Stellungnahme der Bürgerinitiative Klingelpützpark zum Bebauungsplanverfahren Köln, 25.07.2013

Mittlerweile steht der Gewinner des Wettbewerbsverfahrens fest und es liegt ein Entwurf der Stadtverwaltung für den geplanten Bebauungsplan Nr. 66458/12, Arbeitstitel „Bildungslandschaft Altstadt Nord in Köln-Altstadt/Nord“, vor.

Durch Mensabau und Anlieferung entfallende Stellplätze

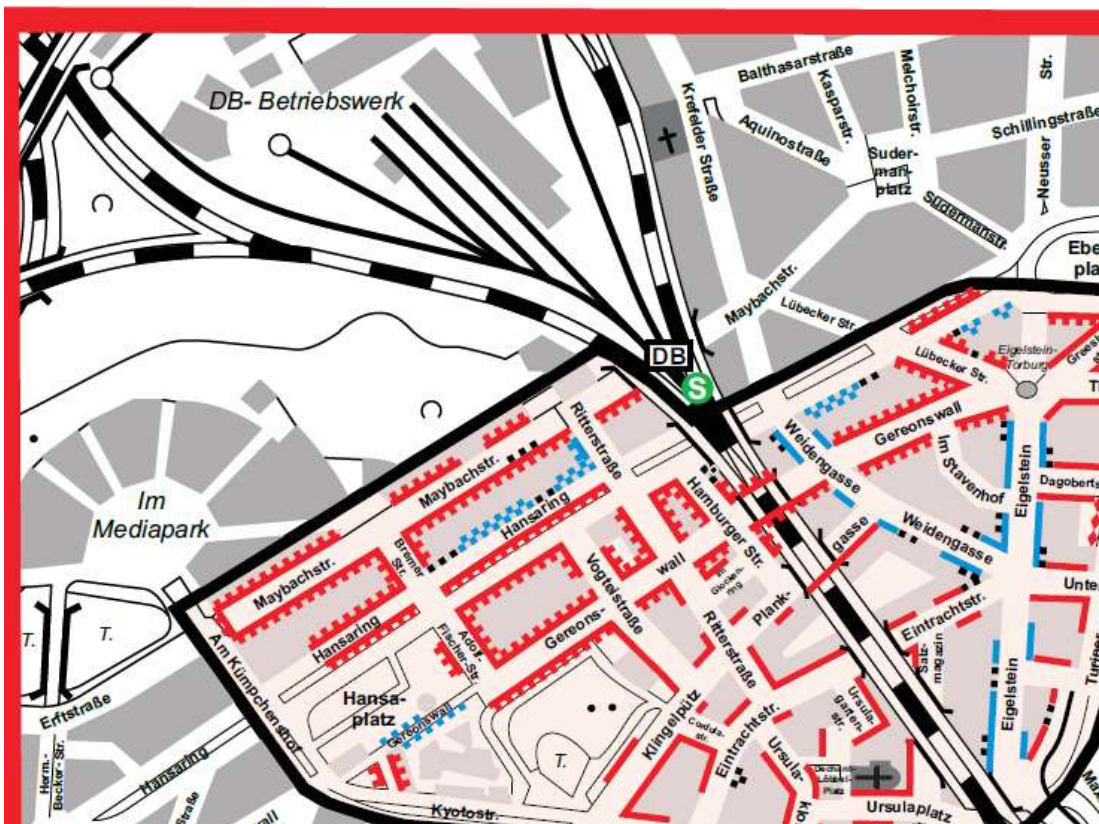
Zudem hat die Begründung zum B-Planentwurf einen entscheidenden Fehler: völlig unberücksichtigt bleiben 12 Stellplätze, die durch den Mensabau samt Lieferverkehr wegfallen (Stellplätze in den schrägen Parktaschen Vogteistraße plus Stellplätze zwischen Gereonswall und den Parktaschen Vogteistraße). So würden bei Verwirklichung der schlechtesten Planungsvariante **47** Anwohnerparkplätze wegfallen. Von einer Planung des erforderlichen Stellplatzangebots auf den Schulgrundstücken kann also nicht die Rede sein!

Es gibt kein erkennbares Konzept, wie der Lieferverkehr zur Mensa bewerkstelligt werden soll. Wo sollen anliefernde LKW zum Entladen halten? Auf der Straße? Diese wäre dann während der An- und Ablieferungen unpassierbar. Andere Möglichkeiten sind aus dem B-Planentwurf und dem Wettbewerbs-Gewinnerkonzept nicht ersichtlich. Die Planung ist unzureichend.

Die Straßenfront der geplanten Mensa bietet sich für eine Fassadenbegrünung an. Auffällig ist die in falschem Maßstab und an falschem Standort dargestellte Platane

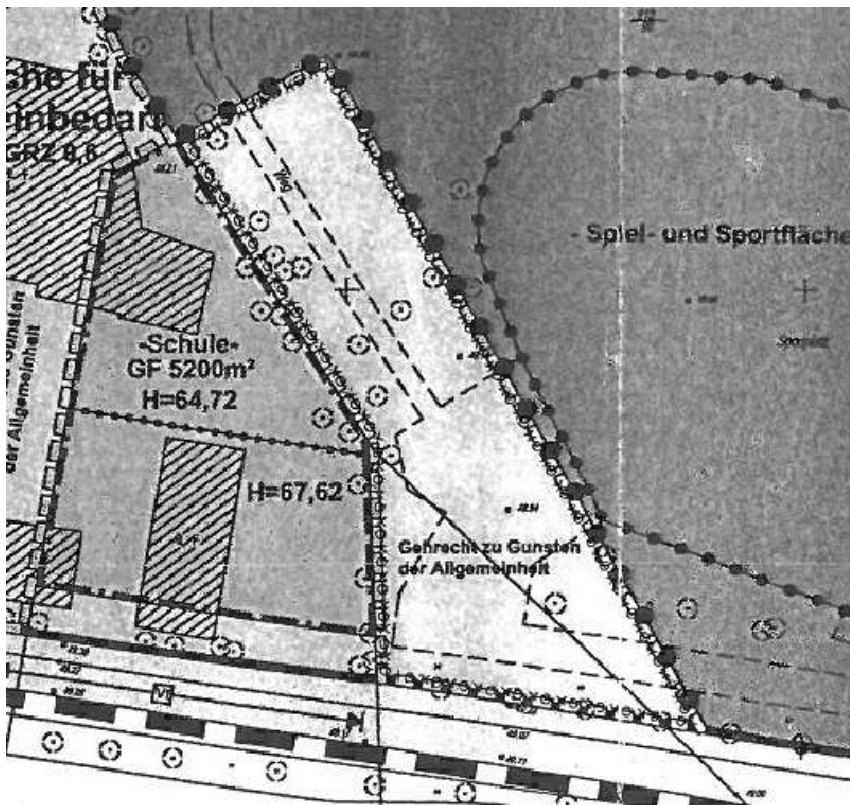
Wünschenswert wäre die Festsetzung von Fassadenbegrünung an großen, fensterlosen Fassadenseiten, wie sie im Modell z.B. bei der Mensa Seite Vogteistraße vorgesehen ist. Nur durch Vegetationsflächen kann der Verlust von Transpirationsleistung ersetzt werden. Festsetzungen von Fassadenbegrünungen bieten sich hier an, zumal der hehre Anspruch des Bauprojektes „Pflanzen und Tierwelt“ mit einschließt.
